5. ELEMENTS DE REPONSE AUX REMARQUES DE LA MRAE

La forme des digues le long de la Lawe et la Blanche sont données ci-dessous :

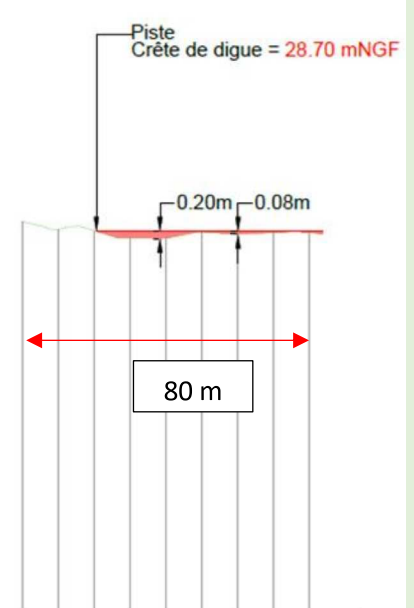
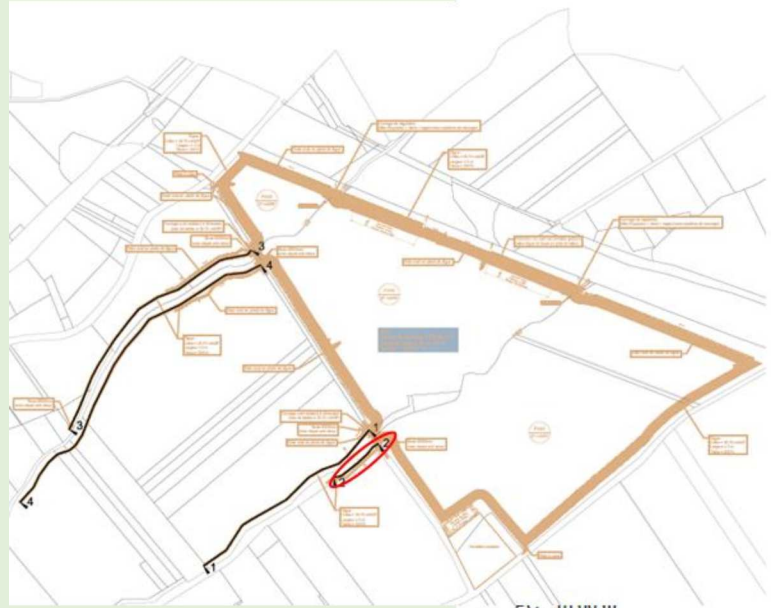
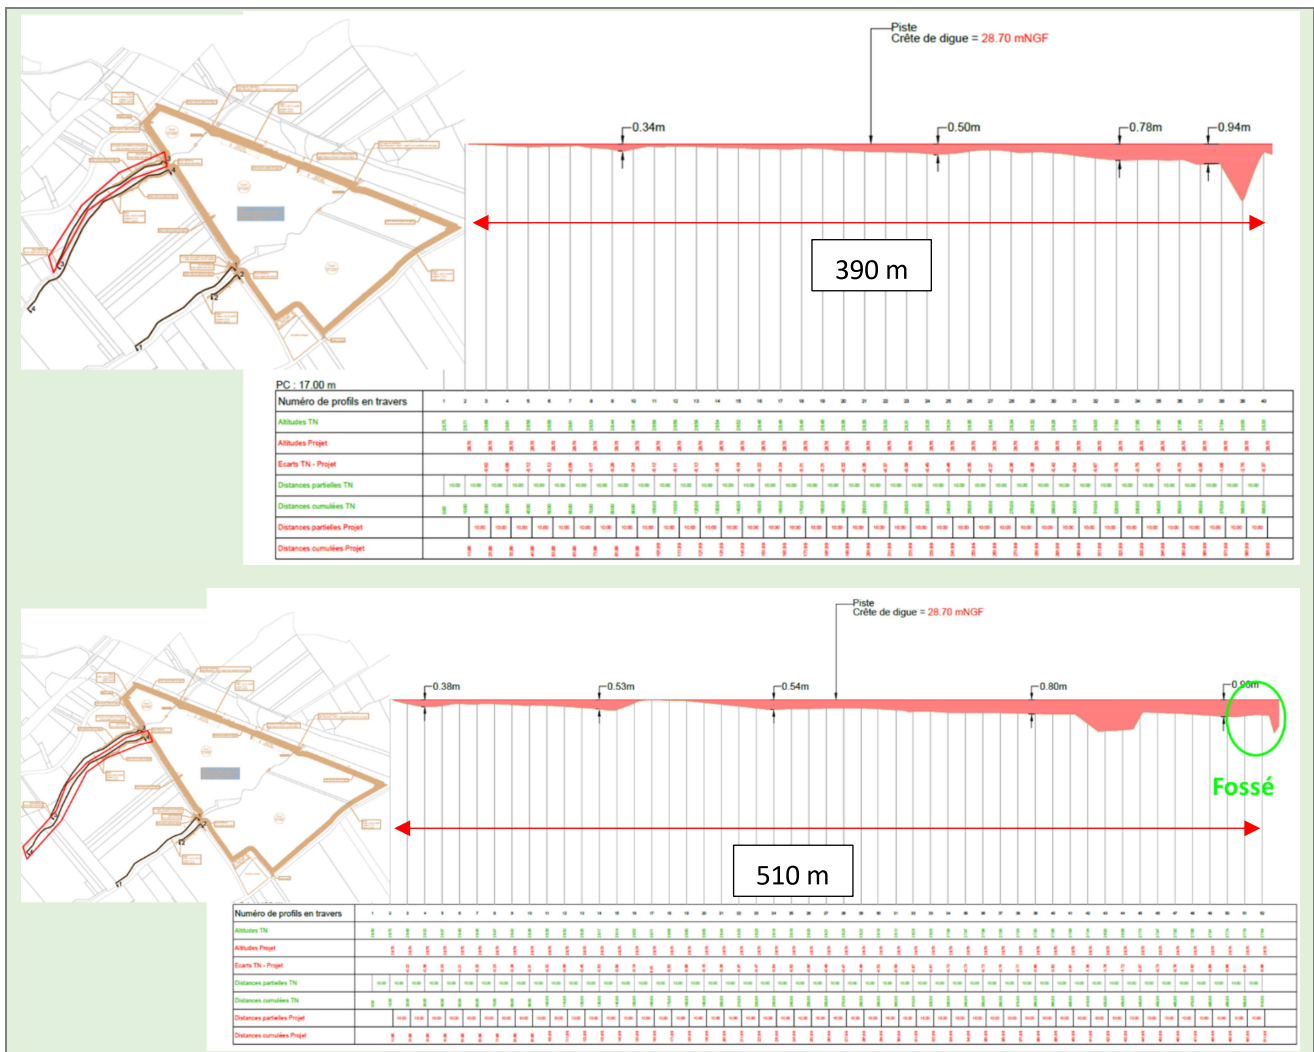
L'autorité environnementale recommande de compléter l'analyse de l'articulation du projet avec le SDAGE du bassin Artois-Picardie concernant notamment le fonctionnement hydraulique naturel des cours d'eau endigués et, si nécessaire, de reprendre le projet en conséquence afin d'éviter toute amplification du risque d'inondation.

La réponse à la disposition A-5.5 est mal rédigée. A la place, il faut désormais lire : la capacité des lits majeurs n'est pas impactée par les projets de ZEC, bien au contraire. Les ZEC permettront d'optimiser le fonctionnement des lits majeurs en augmentant leur capacité actuelle de rétention des débordements.

Les cours d'eau au niveau de la ZEC d'Ourton et de la Comté ne sont pas endigués. Il n'y aura donc pas d'amplification du risque d'inondation en amont des zones d'expansion de crues.

Les cours d'eau au niveau de la ZEC de Gosnay sont faiblement endigués de manière à optimiser le remplissage de la ZEC. Les berges de la Lawe et de la Blanche ont été mises au même niveau que les remblais de la ZEC de Gosnay. En procédant ainsi, le risque que l'inondations ait lieu avant d'arriver dans la ZEC est supprimé. Pour les crues plus importantes, le fonctionnement actuel ne sera pas modifié. En différents points des digues, des clapets de vidange seront mis en place pour évacuer les eaux éventuellement accumulées derrière les digues.

Figure 7 : Aménagements pendant les travaux et localisation des arbres remarquables au sein de la zone d'étude de la ZEC d'Ourton

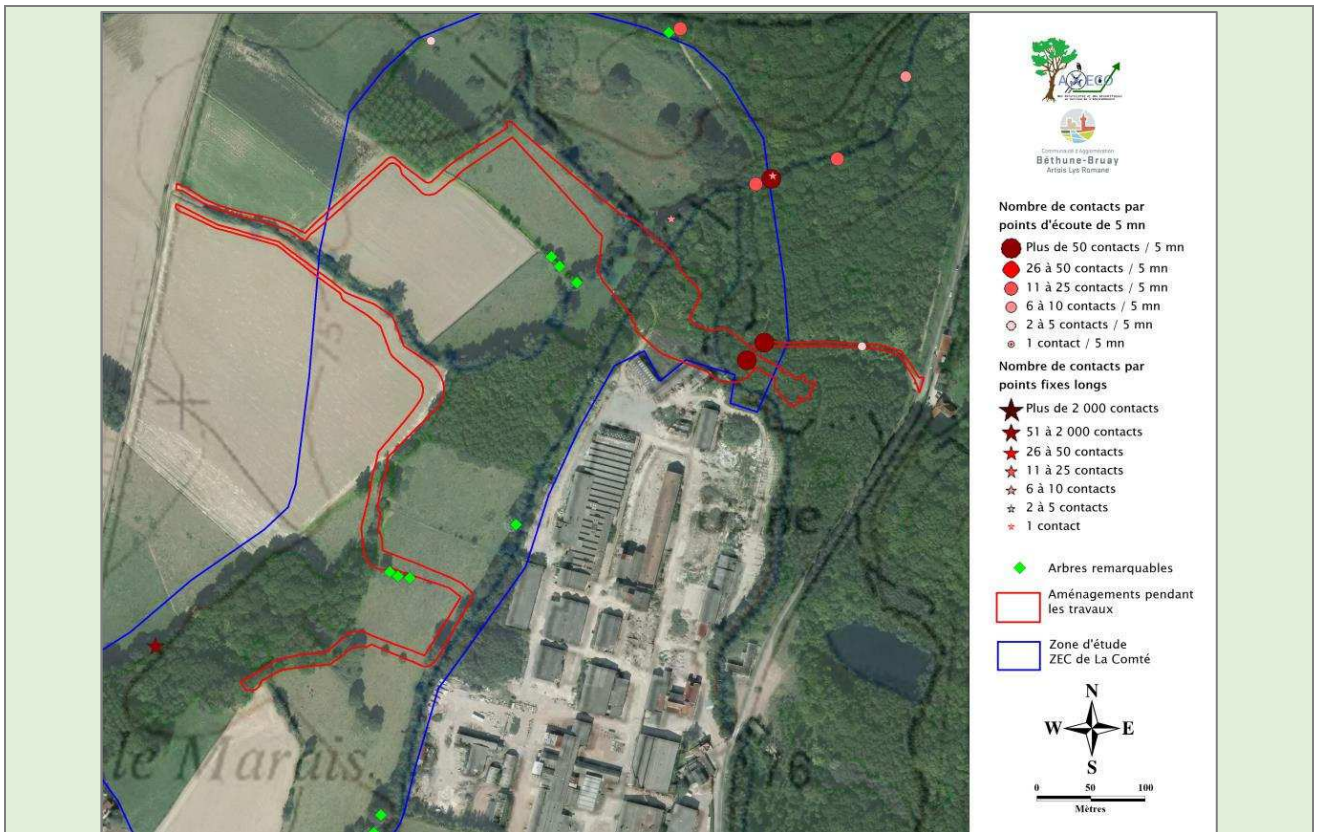
L'autorité environnementale recommande de préciser quels seront les arbres à cavités qui seront détruits par le projet et de prévoir une mesure compensatoire pour la perte de ces arbres à forte valeur écologique.

Vingt-huit arbres à cavités ont été recensés au sein des zones d'études des 3 ZEC : huit arbres à cavités sur la zone d'étude de la ZEC d'Ourton, dix arbres à cavités sur la zone d'étude de la ZEC de la Comté, et dix arbres à cavités sur la zone d'étude de la ZEC Gosnay.

Au total, un arbre à cavité sera détruit dans le cadre du projet de ZEC d'Ourton (fig.1) et trois arbres dans le cadre du projet de ZEC de Gosnay (fig.2). Aucun arbre à cavité n'est détruit dans le cadre du projet de ZEC de La Comté (fig.3).

Afin de compenser cette destruction des arbres à cavités dans le cadre du projet de ZEC d'Ourton et Gosnay, la pose de gîtes Chiroptères peut être proposée. Ceux-ci pourront être disposés le long de la ripisylve maintenue de la Blanche et de la Lawe pour la ZEC de Gosnay et de la Biette pour la ZEC d'Ourton.
